RESOLUCIÓN DEIA-IA- 077-2024
De 30 **de** Octubre **de** 2024

Por la cual se resuelve la solicitud de evaluación del Estudio de Impacto Ambiental (EsIA), Categoría II, correspondiente al proyecto **"DISEÑO, CONSTRUCCIÓN, REHABILITACIÓN CALLE NANCE, RISCO, BAJO ESPERANZA PROVINCIA DE BOCAS DEL TORO"**, cuyo promotor es el **MINISTERIO DE OBRAS PÚBLICAS.**

Figura No. 1: Diseño típico de la calzada

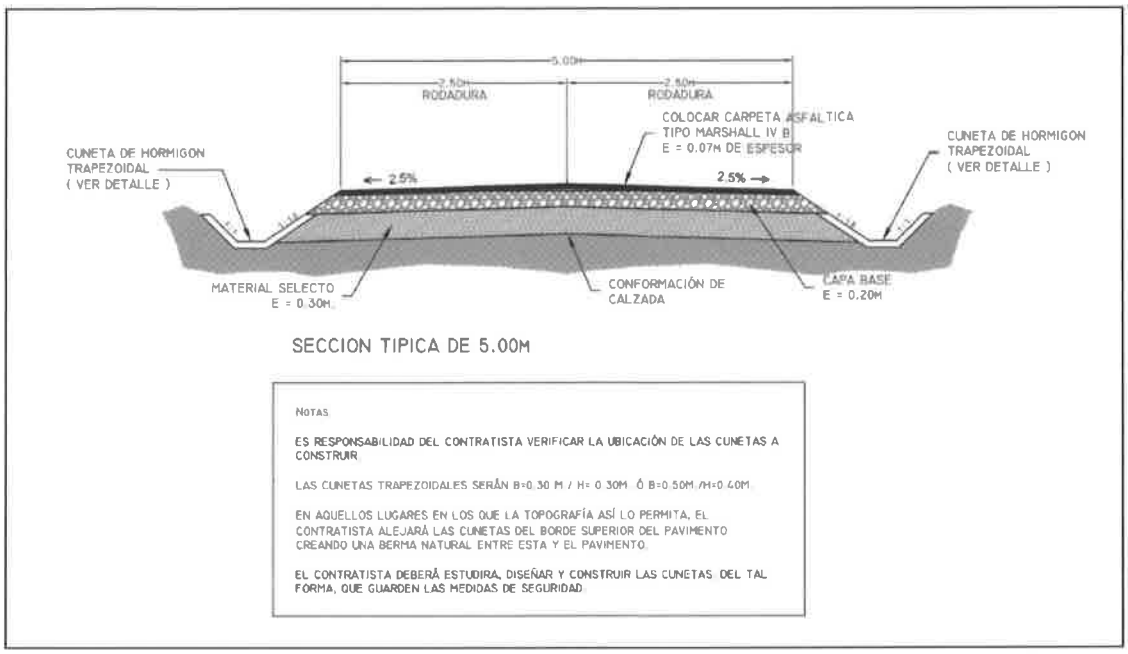
Se hace la corrección que según los Términos de Referencia (TDR) y la sección típica del MOP para este tipo de proyecto, las dimensiones de la calzada tienen un ancho de 5 metros, como se puede ver en la figura No 1.

Figura 5. Hoja topográfica de Tommy Guardia Mosaico 3743 IV NW escala 1:25,000

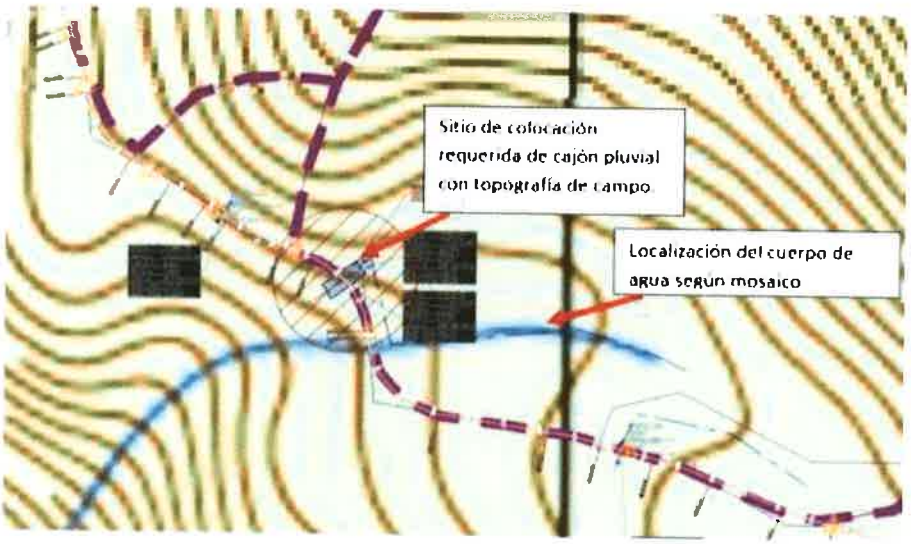
c. **En cuanto al punto "c", solicitan presentar coordenadas del nacimiento y el alineamiento de las trece quebradas que atraviesan el proyecto,** se tiene lo siguiente:

Se realizo una revisión topográfica en gabinete y campo sobre los sitios donde han sido establecidas los cajones pluviales. Durante la revisión se concluyó que hay desplazamiento en la Hoja topográfica de Tommy Guardia Mosaico 3743 IV NW escala 1:25,000, ver figura 5:
